Bilag 8 Krav til en lovlig affaldsløsning på ejendommen

Der er på byggesag 511511 om indretning af boliger i fredet ejendom på Amaliegade 23-25 ikke indsendt et projekt omkring håndtering af affald på byggesagen.

Sagsnummer
2020-0052513

Figur 1 Affaldsskur i bagerste gård

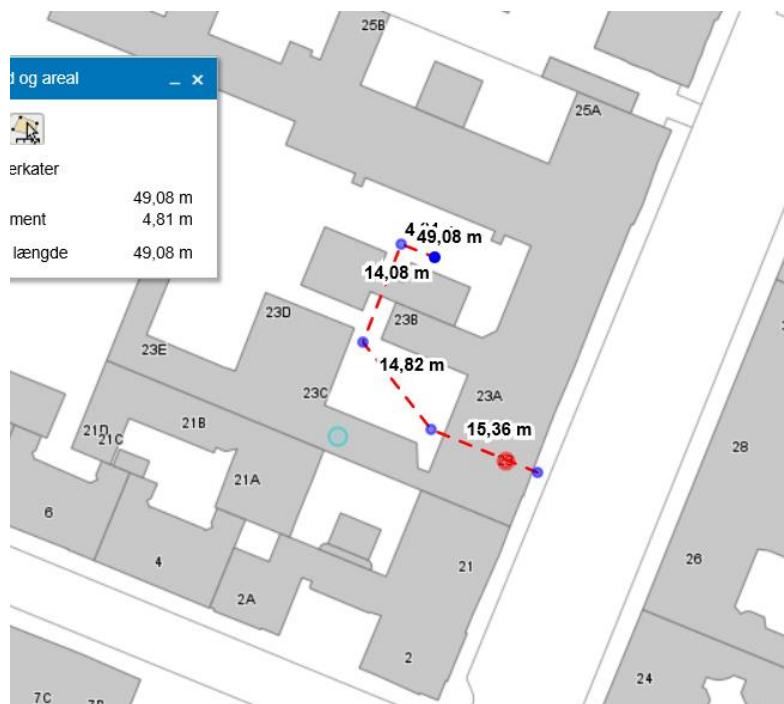
Det eksisterende affaldsskur i den bagerste gård (se figur 1) er ikke stort nok til at rumme alle beholderne, og skal derfor udvides, hvis denne skal anvendes til den fremtidige affaldshåndtering. Hvis skuret bygges uden tag, kræves der ikke en byggetilladelse. Hvis der skal være tag på, kræver det en byggetilladelse, som forudsætter en forudgående tilladelse fra Slots- og Kulturstyrelsen.
